PLACOPLATRE
Carrière de Montmorency
Rond point du Fayel
95 560 Baillet-en-France

Objet : Rapport d'inspection

RAPPORT DE L'INSPECTION DES INSTALLATIONS CLASSÉES

La société PLACOPLATRE demande l'autorisation de réaliser, dans l'emprise du carreau de la carrière, une plateforme de reprise des remblais avant leur acheminement et mise en œuvre en carrière dans le cadre de la remise en état.

Carreau de Baillet : Projet

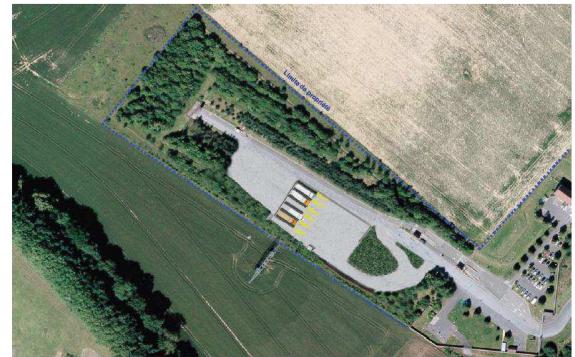
Commentaire : L'exploitant devra respecter la réalisation de la plateforme de rupture de charge tel que définie dans son porter à connaissance en date du 7 avril 2020. Le projet d'arrêté en pièce jointe reprend cet élément.
